**CCR-VIA -- COMITATO DI COORDINAMENTO REGIONALE PER LA  
VALUTAZIONE D'IMPATTO AMBIENTALE**

**Giudizio n° 3058 del 11/06/2019**

**Oggetto Verifica Preliminare - Stato dei Luoghi**

**PAVIMENTAL S.p.A. - VERIFICA PRELIMINARE - STATO DEI LUOGHI**

Pianta allegata al R.I.P. 2015

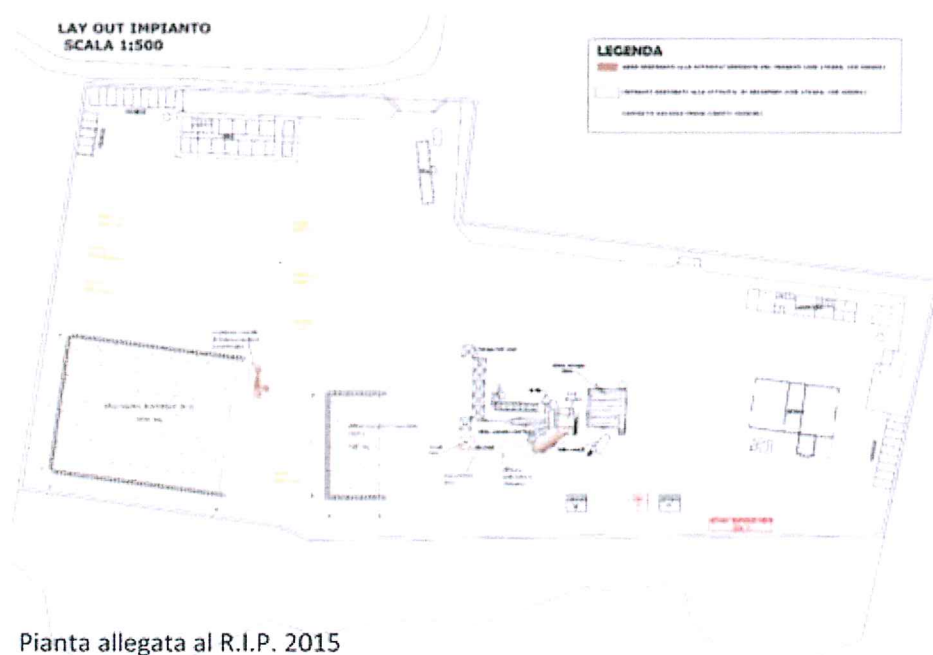
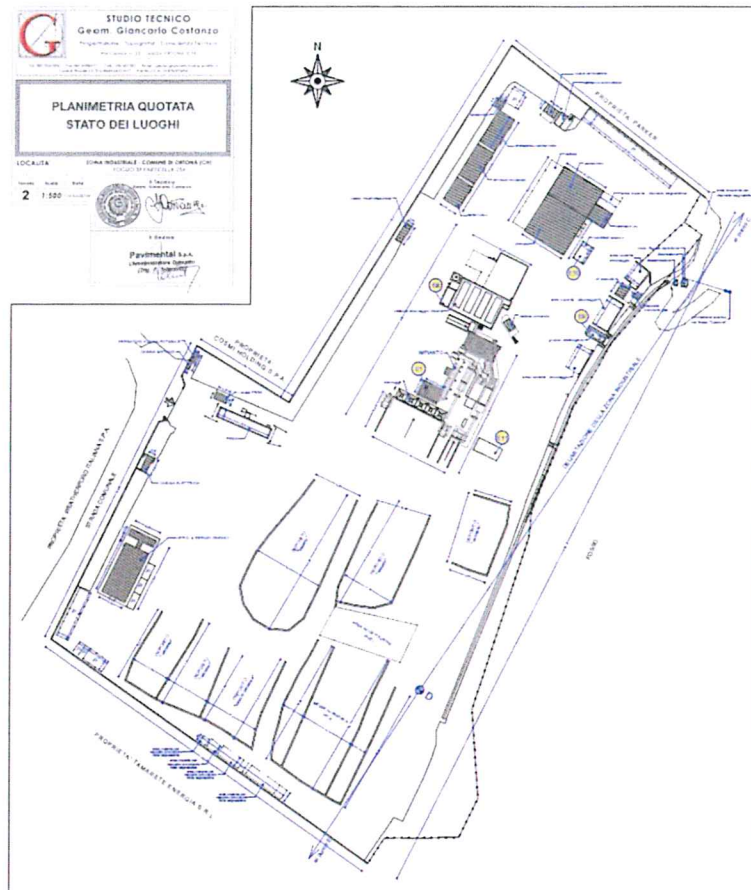
Il piazzale attivo, pari a 26.000 mq, è sensibilmente minore rispetto ai 31.000 mq indicati nelle planimetrie presentate nell'autorizzazione allo scarico n° 1972 del 31/10/2010.

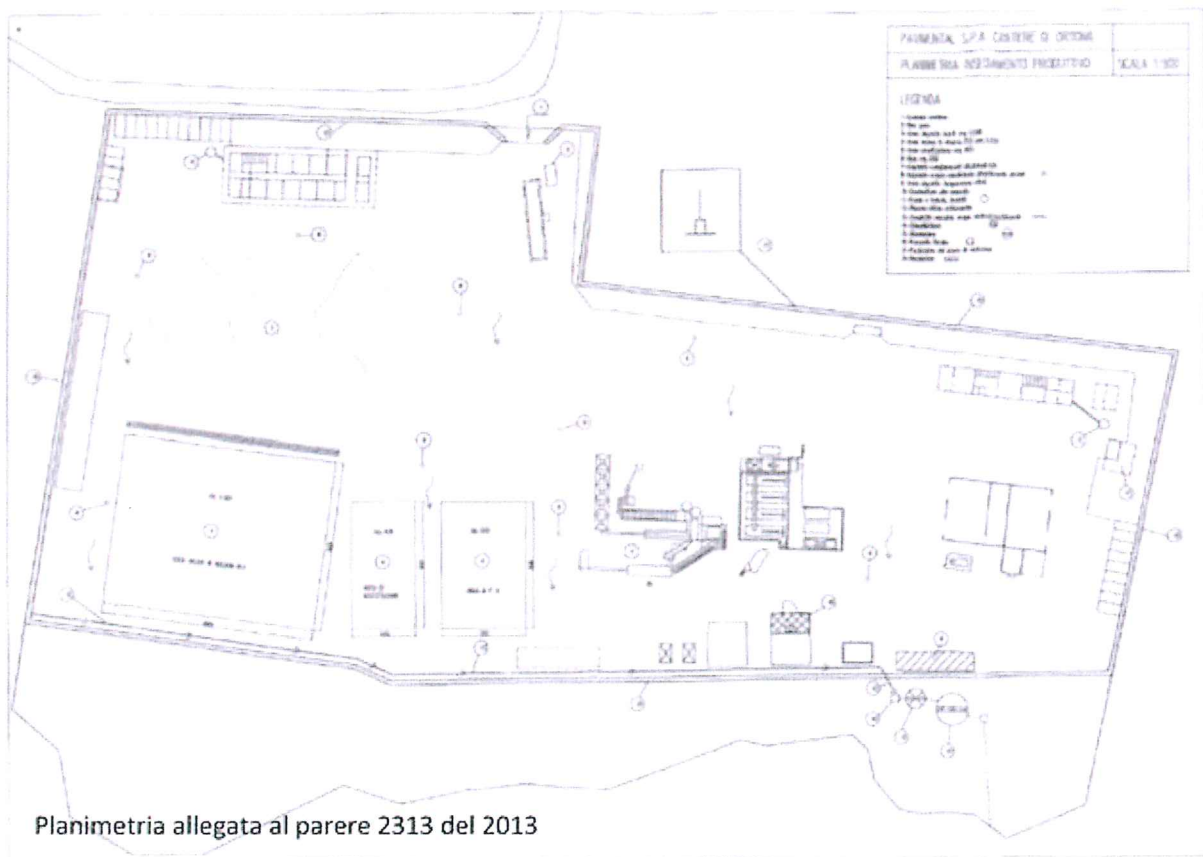
Dalla ricerca di archivio effettuata da questo Servizio risulta che la planimetria dell'insediamento produttivo allegata al procedimento di VA che ha ricevuto il giudizio 2313 del 29/10/2013 (riportata di seguito) è differente rispetto a quelle riportate dal tecnico nella VP e allegate al RIP e all'Autorizzazione allo scarico.

Dal confronto della planimetria sottoposta al comitato con quella allegata al RIP si riscontrano differenze oltre che per la localizzazione delle aree di deposito inerti anche dell'impianto di recupero R5.
